**Szpital Wojewódzki w Poznaniu**

Nazwa zamówienia: Zakup dwóch angiografów dla Szpitala Wojewódzkiego w Poznaniu.

Numer referencyjny: SZW/DZP/42/2024

## WYJAŚNIENIA TREŚCI SWZ

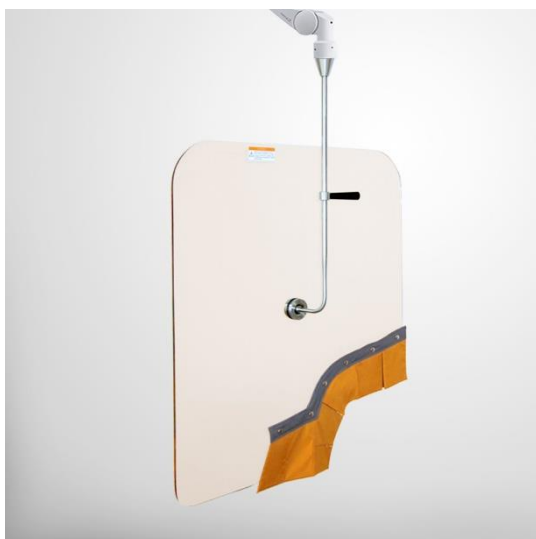
1. Czy Zamawiający rozumie przez „Ostona sufitowa przed promieniowaniem na górne części ciała w postaci szyby ołowianej wyprofilowanej na ciało pacjenta” osłonę o wymiarach: 78x90 (szer. x wys.) i jej waga nie przekraczała 15kg przy zachowaniu ochronności na poziomie 0.5mmPb?

**Odp. Zamawiającego: zgodnie z SWZ. Dostarczona przez Wykonawcę osłona sufitowa musi być kompatybilna z angiografem i być dostarczona przez firmę, która zostanie wyłoniona w drodze postępowania przetargowego.**

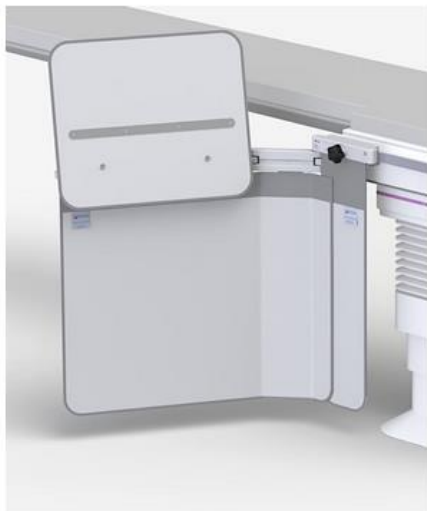
4. Czy Zamawiający wymaga, aby osłona dolna posiadała górny panel ochronny dodatkowo chroniący personel medyczny, przed promieniowaniem rozproszonym. Przykładowe zdjęcie takiej osłony poniżej:

**Odp. Zamawiającego: zgodnie z SWZ. Dostarczona przez Wykonawcę osłona dolna musi być kompatybilna z angiografem i być dostarczona przez firmę, która zostanie wyłoniona w drodze postępowania przetargowego.**

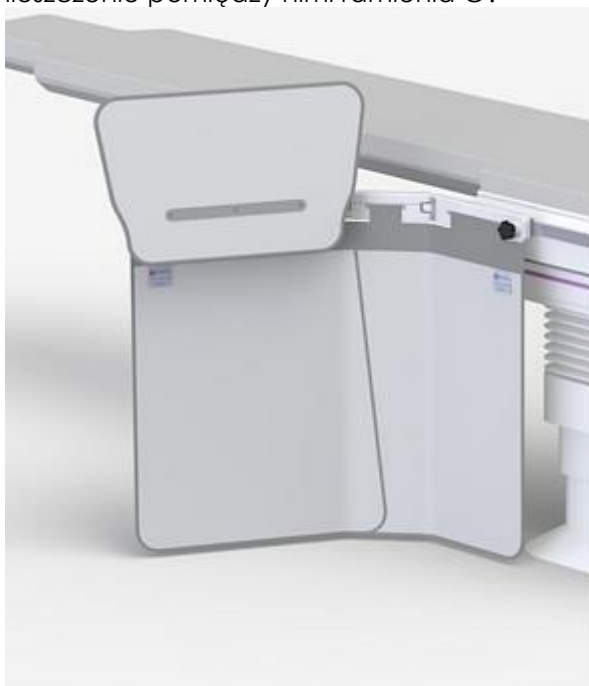
7. Czy Zamawiający wymaga dodatkowych elastycznych paneli górnych o szerokości 52 cm?

**Odp. Zamawiającego: zgodnie z SWZ. Dostarczone przez Wykonawcę elastyczne panele górne muszą być kompatybilne z angiografem i być dostarczone przez firmę, która zostanie wyłoniona w drodze postępowania przetargowego.**
